PM

Tång 2:5, Upplands-Bro kommun
Analys genomförbarhet vattenfrågor

Rapportstatus: Slutgiltig
Projektnummer: 241202
Datum: 2025-02-12
Omslagsbild: "En konstnärs tolkning av vår verksamhet" av Lars Ahlberg

Figur 7. Förprojektering av dagvattendamm 6 inom planområdets östra del (från VAP VA-projekt, 2024).

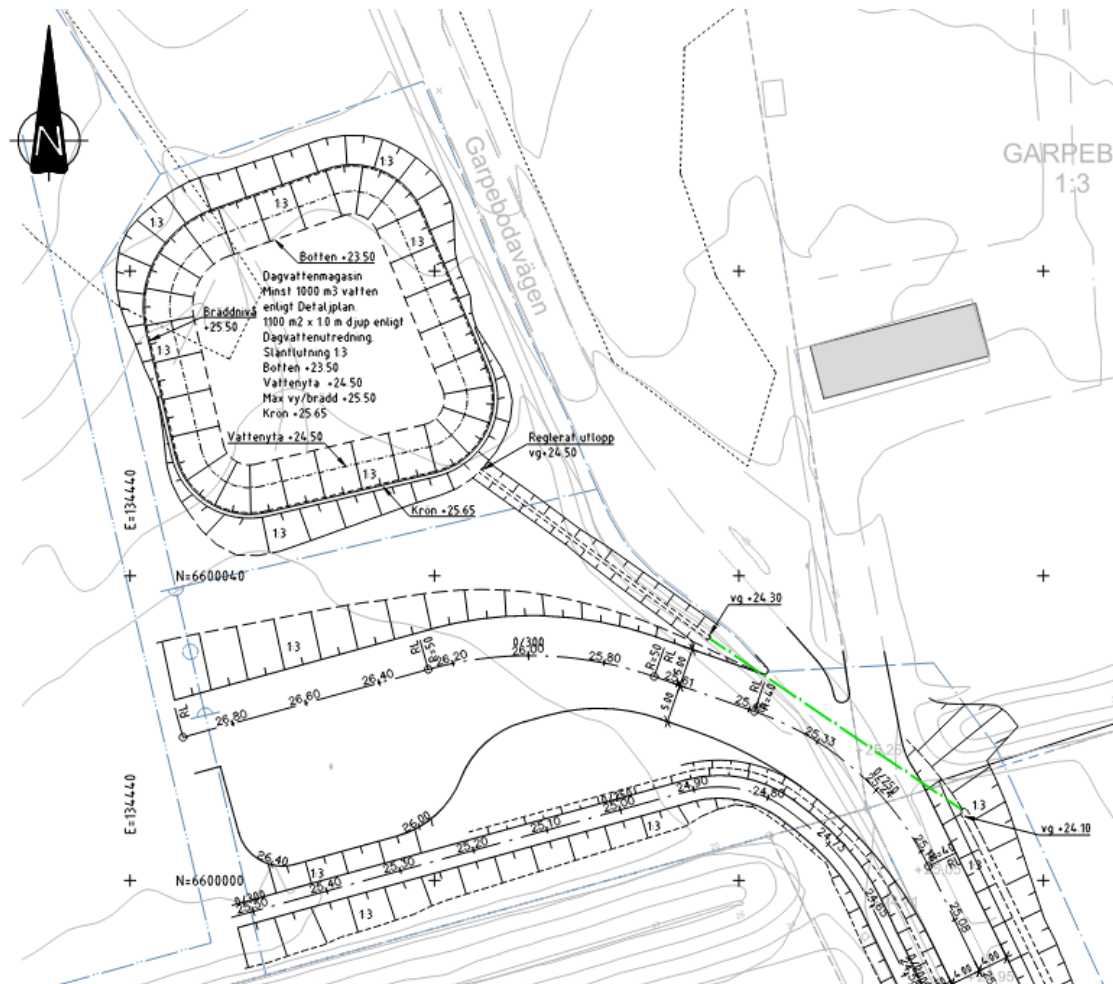
Det finns ingen föreslagen lokalisering eller nivå på inlopp till dammen i förprojekteringen vilket gör det svårt att granska genomförbarheten i sin helhet. Det behöver säkerställas att dagvattnet kan ta sig till dammen från de delar av planen som det är tänkt, antingen via öppna lösningar såsom t.ex. diken eller via ledningssystem. Vattenytans permanenta nivå är i förprojekteringen angiven till +24,5 vilket är ungefär i nivå med dagens marknivå och kräver således en höjning av marken i omgivningen för att det skall kunna avledas dagvatten till dammen från omkringliggande ytor.

Utloppet från damm 6 släpper ut 337 l/s om det i förprojekteringen tagits hänsyn till det i dagvattenutredningen angivna dimensionerande flödet. Utloppet sker via reglering till ett öppet dike som sedan övergår i en dagvattentrumma under Garpebodavägen. Grovt räknat krävs då i storleksordningen en trumma med dim. 600 mm (betong). Minsta tillåten täckning för en sådan trumma som i exemplet, och under en vältrafikerad väg med tung trafik, är ca 0,3–0,4 m. Räknat från projekterad nivå för vattengång i trumman under Garpebodavägen är det väldigt små marginaler för att klara angivet krav på täckning ovan trummans hjässa i exemplet. Detta är en fråga värd att bevaka under det fortsatta arbetet, kanske behöver vägen höjas eller nivåerna på utloppet sänkas för att finna en slutgiltig lösning.

Figur 8. Sektion av föreslagen ny dagvattendamm 1 i förprojekteringen (från VAP VA-projekt, 2021).

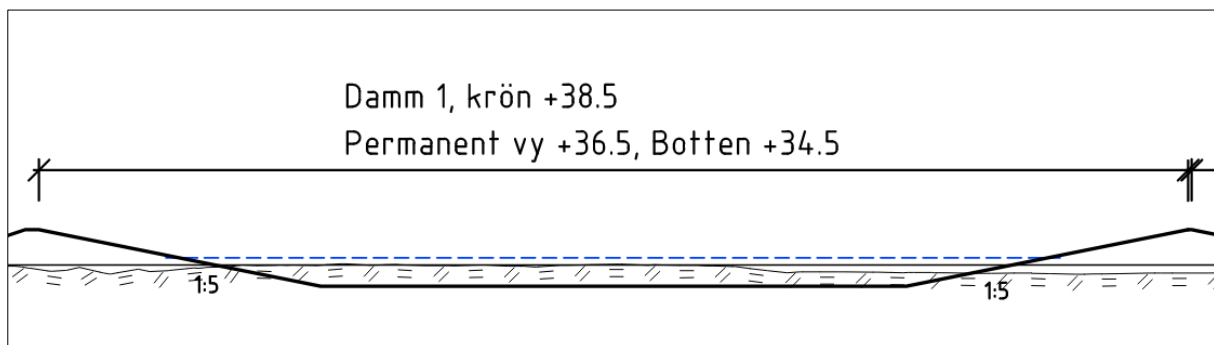
Detta är den dagvattendamm som är belägen sist i den serie av dagvattendammar som föreslagits hantera dagvatten inom avrinningsområde 1 i den västra delen av detaljplanen (Figur 8). Botten på dammen i förprojekteringen (+34,5) är projekterad ca 0,2 m under observerad medelnivå för grundvattnet som ligger på nivå +34,7 utifrån närmaste grundvattenrör G22S004. Det här innebär att botten på dammen sannolikt kommer att vara belägen under grundvattenytan. Projekterad botten är samtidigt belägen ca 0,5 m under de högsta grundvattennivåerna (+35,2) som blivit inmätta i närmaste grundvattenrör.

Att dagvattendammen sannolikt kommer att stå i kontakt med grundvattnet innebär att dammen kan komma att innehålla en vattenspegel, även vid längre torrare perioder utan nederbörd, vilket kan vara positivt för djur och växter. Samtidigt medför detta en risk för:

- utspädning av troligtvis mer förorenat dagvatten med renare grundvatten
- transport av föroreningar till grundvattnet
- bottenuppträckning om dammen tätas för att undvika kontakt med grundvatten vid höga grundvattennivåer
- åtminstone lokal påverkan på grundvattennivån som kan bli föremål för tillståndsplikt avseende vattenverksamhet om dammen inte tätas

Sammantaget kan det inte uteslutas att grundvattennivåerna lokalt kan komma att påverkas av föreslagen lösning för damm 1 vilket kan innebära flera risker. Hur sannolikt det är att detta medför negativa konsekvenser för dagvattenhanteringen eller grundvattennivåerna i området är svårt att säga men det är värt att notera att det krävs relativt starka underlag som visar på motsatsen för att med säkerhet kunna återöppna undantag från tillståndsplikt för vattenverksamhet med hänsyn till allmänna och/eller enskilda intressen.

Figur 9. Sektion av föreslagen ny dagvattendamm C i förprojekteringen (från VAP VA-projekt, 2021).

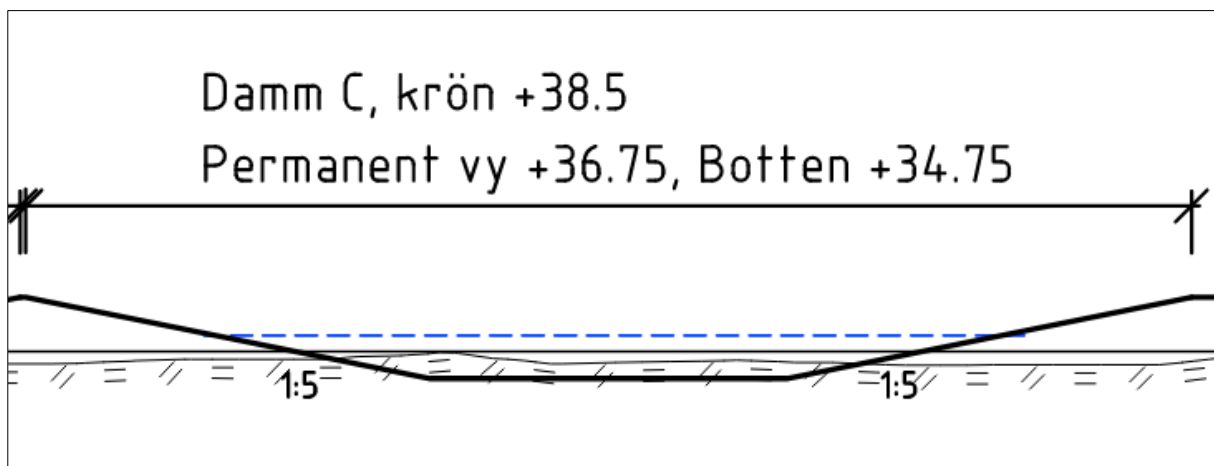
Likaså i detta fall är dammens botten i förprojekteringen (+34,75) projekterad under observerad medelnivå för grundvattenytan (+34,7) i närmaste grundvattenrör G22S004, även om det handlar om en betydligt mindre skillnad (0,05 m) än i fallet med damm 1 (Figur 9).

Projekterad botten på damm C är därmed också sannolikt belägen under grundvattenytan eller åtminstone i nivå med denna lokalt. Vid högre observerade grundvattennivåer i närliggande rör (+35,2) blir skillnaden mellan dammbotten och grundvattennivån mer påtaglig, projekterad botten ligger då närmare 0,45 m under observerad högre grundvattennivå.

Sammantaget kan det även i fallet damm C inte uteslutas att grundvattennivåerna lokalt kan komma att påverkas av föreslagen lösning i förprojekteringen. Detta medför samma analys och frågeställningar kring möjligheter och risker som i det tidigare fallet för damm 1.

Figur 11. Sektion av föreslagen ny dagvattendamm B i förprojekteringen (från VAP VA-projekt, 2021).

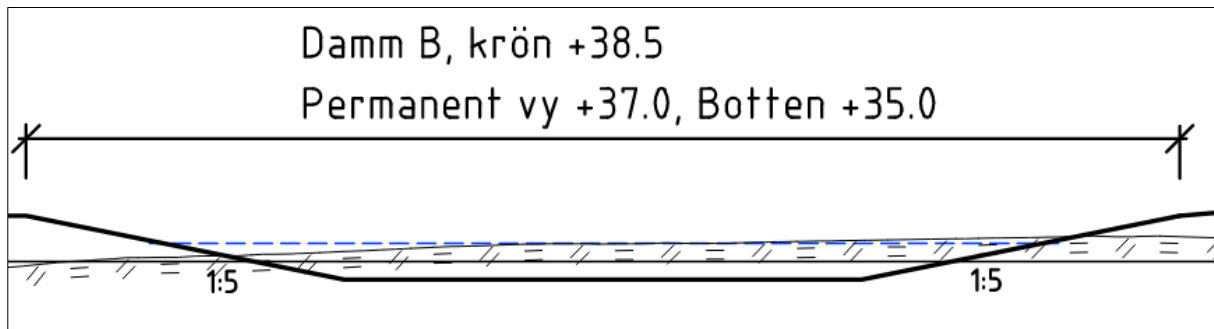
Botten på damm B i förprojekteringen (+35) är projekterad påtagligt under bedömd medelnivå för grundvattenytan (+35,7) mellan rören G22S004 och G22S005A, se Figur 11. Projekterad botten på damm B riskerar därmed också att vara belägen under grundvattenytan.

Vid bedömd högre grundvattennivå mellan rören (nivå ca +36) blir skillnaden mellan dammbotten och grundvattennivån mer påtaglig, projekterad botten ligger då närmare 1 m under bedömd högre grundvattennivå.

Sammantaget kan det även i fallet damm B inte uteslutas att grundvattennivåerna lokalt kan komma att påverkas av föreslagen lösning i förprojekteringen. Detta medför samma analys och frågeställningar kring möjligheter samt risker som i det tidigare fallet för damm 1 och damm C.

Figur 12. Sektion av föreslagen ny dagvattendamm A i förprojekteringen. (från VAP VA-projekt, 2021).

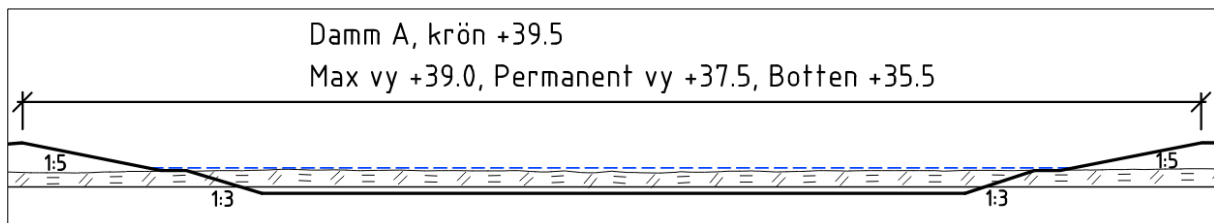
Dagvattendamm A är föreslagen som första damm och startpunkt i seriekopplingen mellan dagvattendammarna i planområdet västra del. Dammen är belägen nära en befintlig damm som ersätts med damm A utifrån förprojekteringen. Projekterad botten på damm A (+35,5) är i förprojekteringen projekterad klart under observerad medelnivå för grundvattenytan (+36,75) i närmaste grundvattenrör G22S005A, se Figur 12.

Projekterad botten på damm A bedöms därmed riskera att bli belägen under observerad medelyta för grundvattnet. Vid observerad högre grundvattennivå i rör G22S005A (nivå ca +37) blir skillnaden mellan dammbotten och grundvattennivån närmare 1,5 m under bedömd högre grundvattennivå.

Sammantaget kan det även i fallet damm A inte uteslutas att grundvattennivåerna lokalt kan komma att påverkas av föreslagen lösning i förprojekteringen. Detta medför samma analys och frågeställningar kring möjligheter samt risker som i det tidigare fallet för damm 1, damm C och damm B.

Figur 14. Sektion av föreslagen ny skogsdamm Z i förprojekteringen (från VAP VA-projekt, 2021).

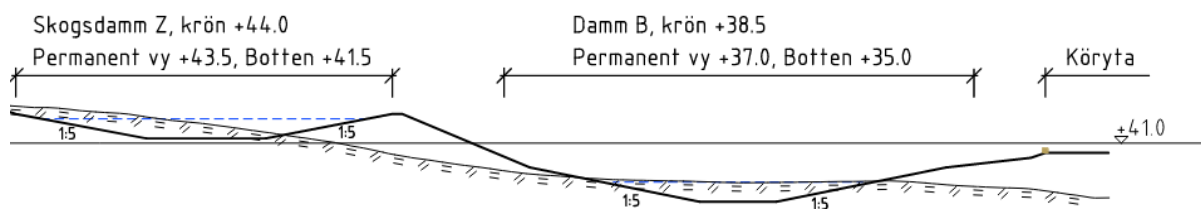
Mellan krön på skogsdamm Z och botten på dagvattendamm B är höjdskillnaden 9 m. Med så stora lokala höjdskillnader uppstår några frågor ur stabilitetssynvinkel:

- innebär en fylld skogsdamm Z risk för skred och dammbrott pga. hög belastning i slänten?
- ökar risken för skred om marken är genomsläpplig varpå vatten från skogsdammen trycks genom marken och orsakar erosion?
- kan det behövas förstärkningsåtgärder i slänten för att klara lasterna?

Figur 15. Sektion av föreslagen ny skogsdamm Y i förprojekteringen (från VAP VA-projekt, 2021).

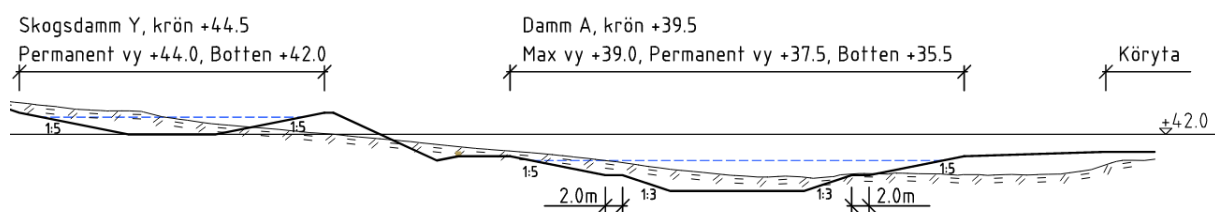
Skogsdammen Y ligger uppströms skogsdamm Z och i höjd med dagvattendamm A. Utloppet är kopplat till nedströms liggande skogsdamm Z. Även i detta fall är höjdskillnaden mellan skogsdamm och närliggande dagvattendamm relativt stor. Höjdskillnad mellan krön på skogsdamm Y och botten på dagvattendamm A är 9 m, se Figur 15. Avståndet mellan de här dammarna är något större än samma avstånd mellan nedströms liggande dammar.

Även i det här fallet uppstår frågan om belastning och stabilitet i slänten mellan skogsdamm och dagvattendamm.

Figur 16. Sektion av föreslagen ny skogsdamm X i förprojekteringen (från VAP VA-projekt, 2021).

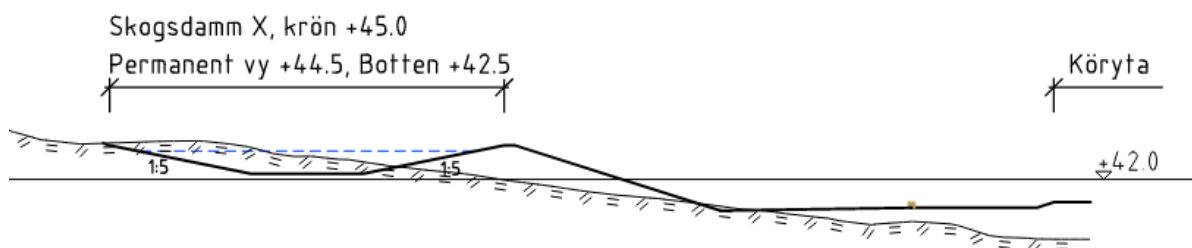
I läget för skogsdamm X är höjdskillnaderna mellan dammkrön och omkringliggande mark inte lika påtagliga, se Figur 16. I detta fall är det mindre troligt att det finns risk för skred och dammbrott till följd av stabilitetsproblem jämfört med de andra skogsdammarna.
